novembre 2020

Quels projets pour les carrières et la colline ?

Le site de l'île Seguin

une contribution de Ar'site

Non sens pour la Seine musicale

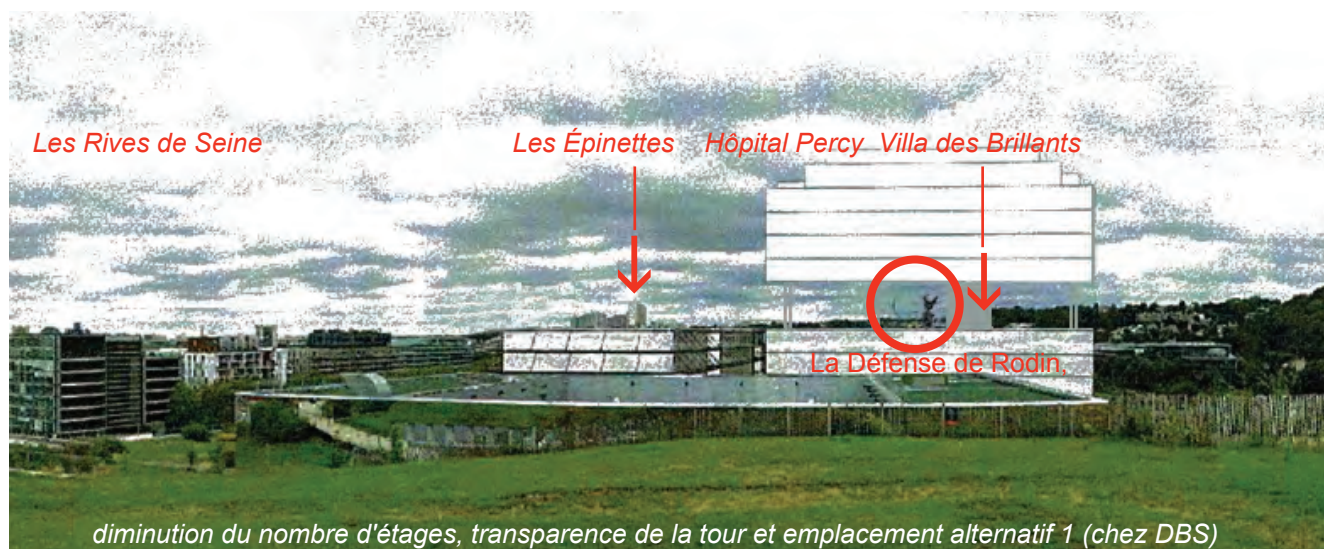
Depuis le jardin-belvédère aménagé au-dessus d'un imposant équipement de la *Seine musicale* (la grande salle de concerts), la vue sur l'ensemble de la géographie du site se retrouve amputée de sa partie sud-est (*ci-dessus et cf. p. 6 photo CAUE 92*). Un non-sens pour le parti pris architectural qui avait présidé à sa conception !

La sculpture de Rodin ?

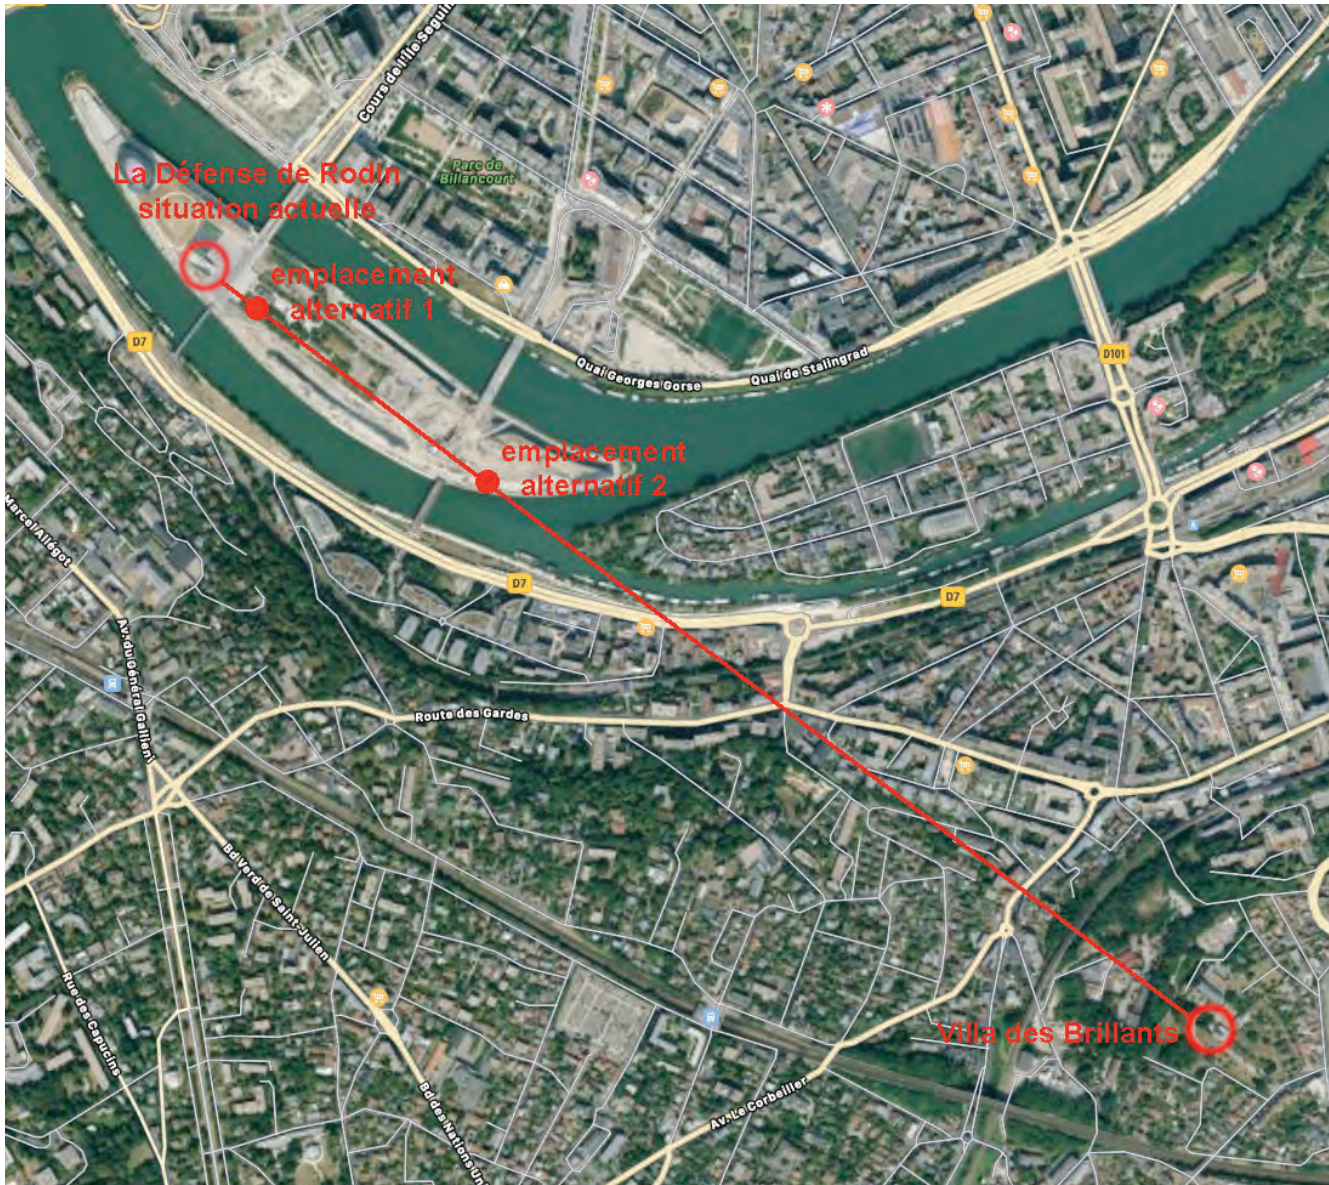
En descendant de ce jardin, la vue depuis les escaliers monumentaux n'a plus pour horizon que la façade de la tour *Émergence*.

Installée sur un des paliers (*cf. page 6*), celle-ci n'a donc plus d'échappée visuelle : elle serait aussi face à un mur* !

Drôle de début pour une *Vallée de la Culture* !

Une solution (1) consisterait à remettre en cause la volumétrie du projet *DBS* : par exemple en diminuant le nombre d'étages des immeubles et en créant une fenêtre sur la colline Rodin à tra-

vers la tour de 13 étages ! Et même pourquoi pas imaginer ce niveau accessible au public, avec la sculpture de Rodin installée à cet endroit (*ci-contre*), face à la villa des Brillants ?

Dans le cas contraire (si barrière créée par pôle amont), ou si le projet DBS ne peut pas être modifié, la colline Rodin sera masquée depuis l'aval de l'île et sa sculpture de la Défense doit impérativement être déplacée par respect pour l'œuvre.

Une autre solution (2) envisageable serait de la ramener plus près de son atelier de Meudon (*ci-dessus*), sur la pointe amont de l'île, en l'installant sur la terrasse haute du centre d'art **Émerige** à 18 m du sol (*ci-contre* et *cf. page 7*).
